特定原子力施設監視・評価検討会
(第111回)
資料5-3

特定原子力施設監視・評価検討会 コメント回答

地盤モデルの妥当性について

東京電力ホールディングス株式会社

図 加速度応答スペクトルの比較(水平方向, h=0.05)

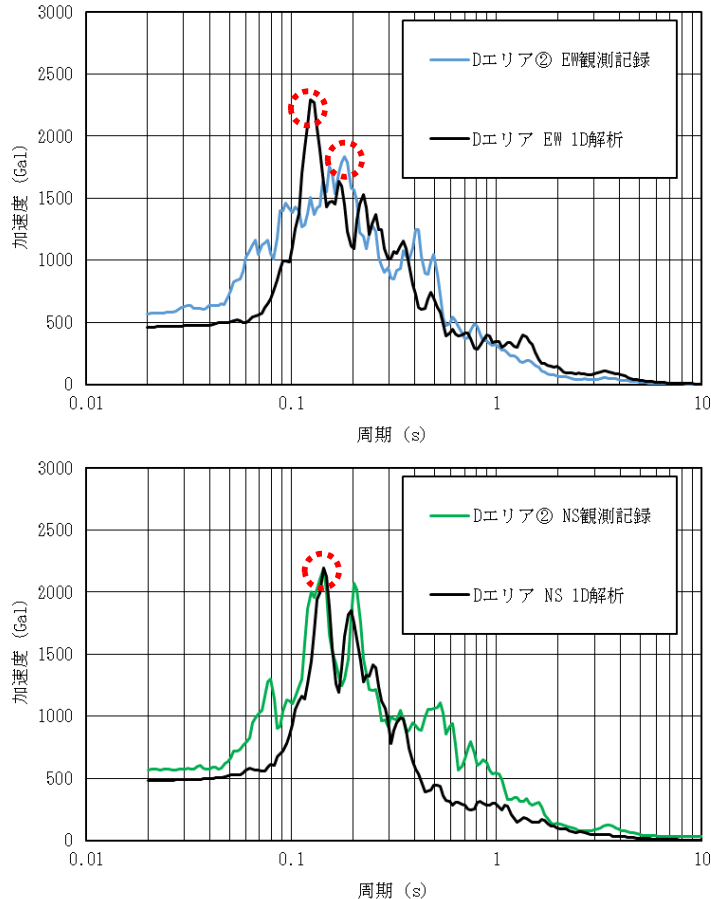
- 加速度応答スペクトルのピークの周期は解析値と観測記録で0.1~0.2sでほぼ一致。特にNS方向加速度は第2ピークの周期も一致。

図 加速度応答スペクトルの比較(鉛直方向, h=0.05)

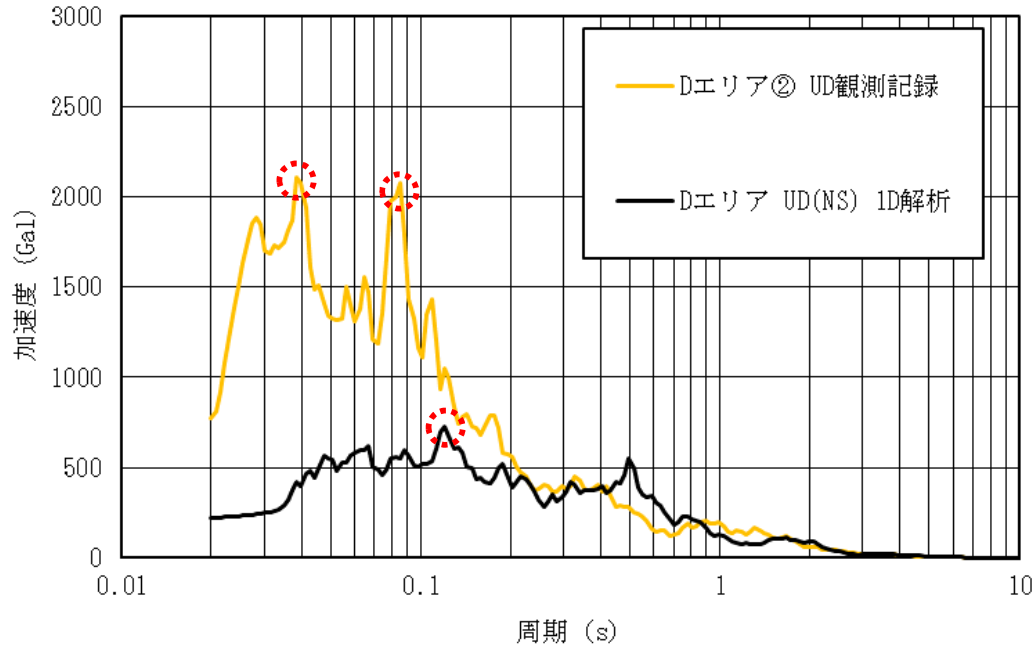
- 加速度応答スペクトルのピークの周期が、解析値 (0.1s) と観測記録 (0.04s, 0.08s) で異なる。振幅も異なる。

図 加速度応答スペクトルの比較(水平方向, h=0.05)

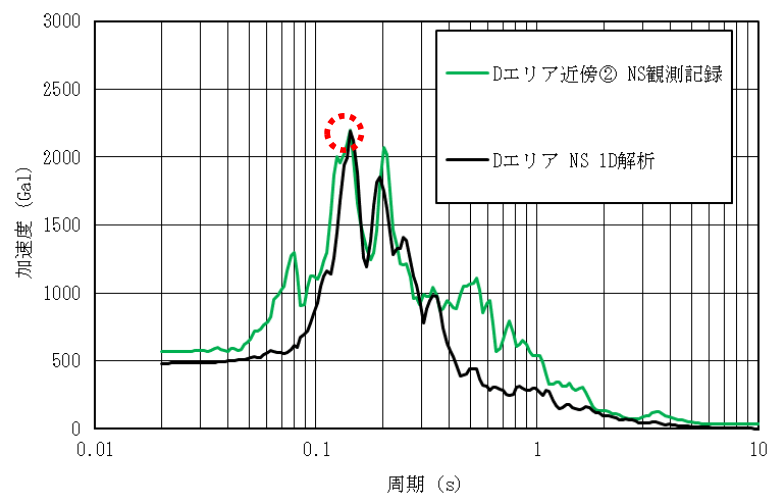
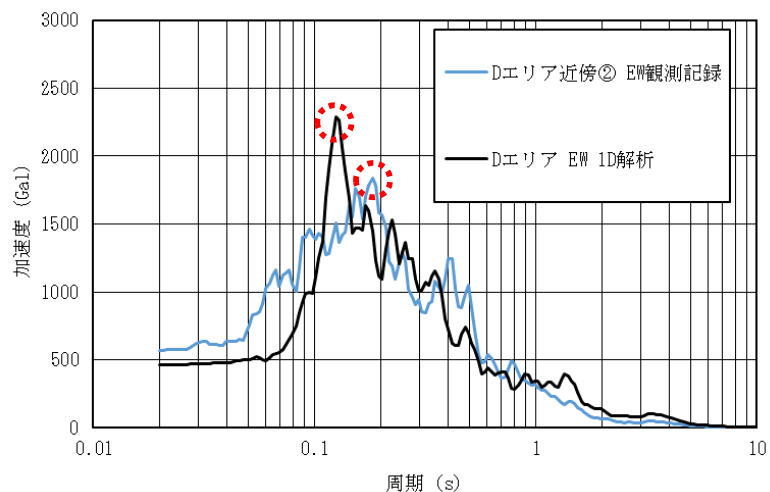
- 加速度応答スペクトルのピークの周期は解析値と観測記録で0.1~0.2sでほぼ一致。特にNS方向加速度は第2ピークの周期も一致。

図 加速度応答スペクトルの比較(鉛直方向, h=0.05)

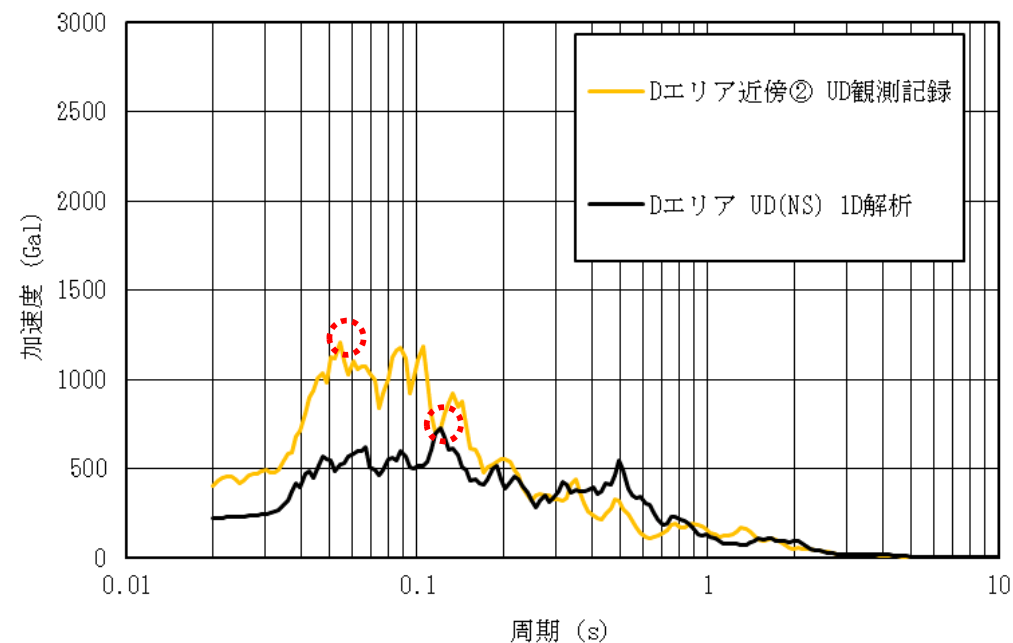
- 加速度応答スペクトルのピークの周期が、解析（0.1s）と観測（0.05s）で異なる。振幅も異なる。

図 加速度応答スペクトルの比較(水平方向, h=0.05)

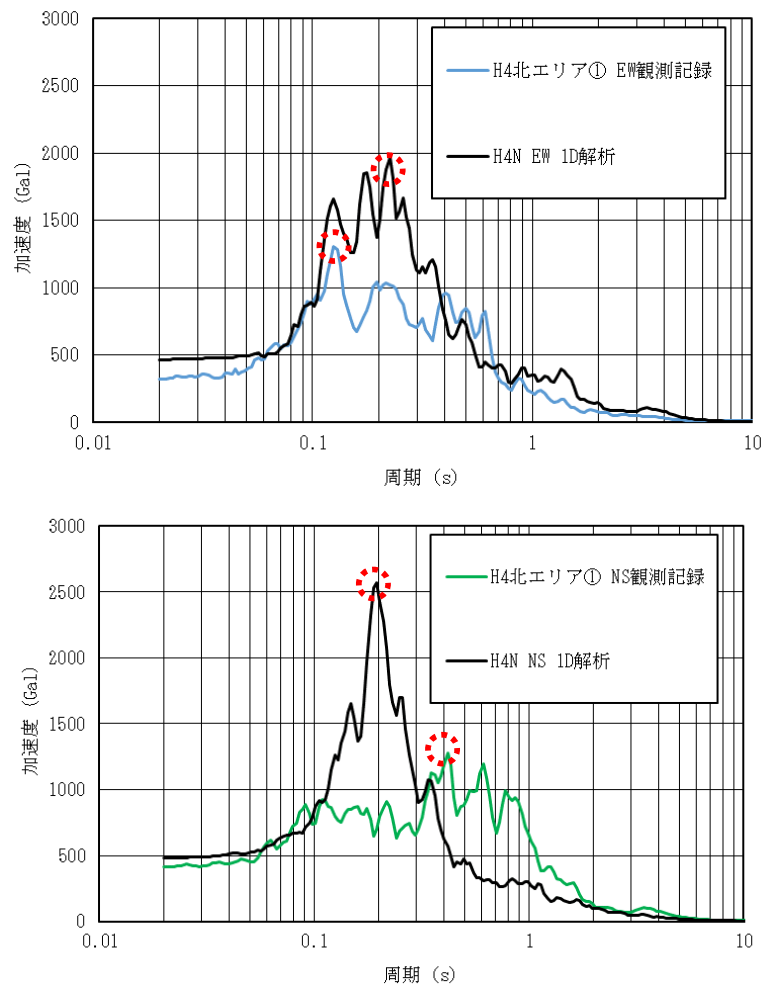
- 加速度応答スペクトルのピークの周期が，解析値（EW：0.2s，NS：0.2s）と観測記録（EW：0.1s，NS：0.4s）で異なる。NS方向加速度は振幅も異なる。

図 加速度応答スペクトルの比較(鉛直方向, h=0.05)

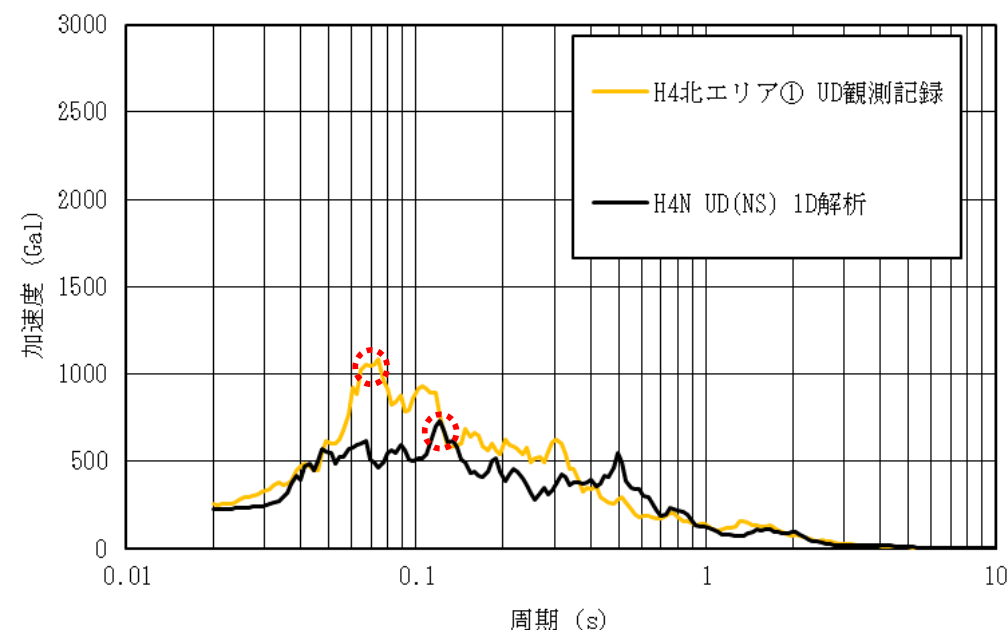
- 加速度応答スペクトルのピークの周期が，解析値（0.1s）と観測記録（0.07s）で異なる。振幅も異なる。

2.4.まとめ

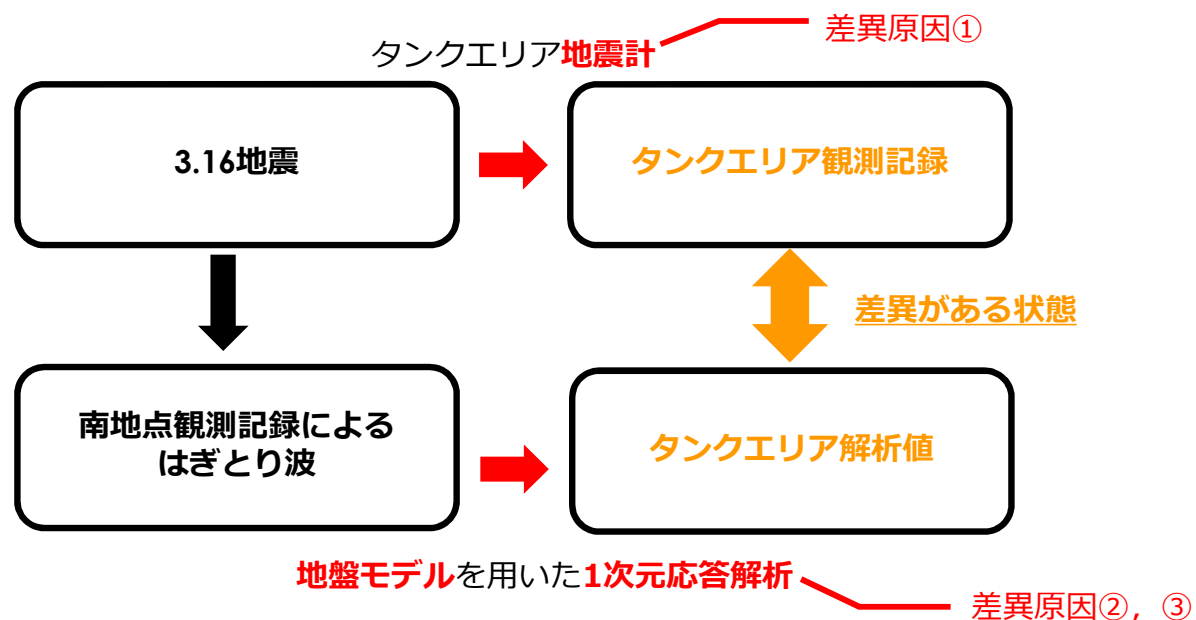
- 地震計により、水平方向および鉛直方向の加速度応答スペクトルの解析値と観測記録に差異が認められる。
- 差異の原因は、①地震計の設置不具合、あるいは②地盤モデルが実地盤と異なることが考えられるが、現時点で主原因がどちらか、あるいは両方かの判断はできない。
- 1次元地震応答解析では、水平・鉛直地震動の同時入力ができないこと、解析モデルにタンク等の地上構造物の重量を考慮できないこと（③1次元解析の限界）が原因の可能性も考えられる。

- 3.16地震時の地震計においては、設置方法の不具合が確認されており、今後、再設置した地震計の観測記録を用いることにより、差異原因①を排除した地盤モデルの妥当性の検討を行う。
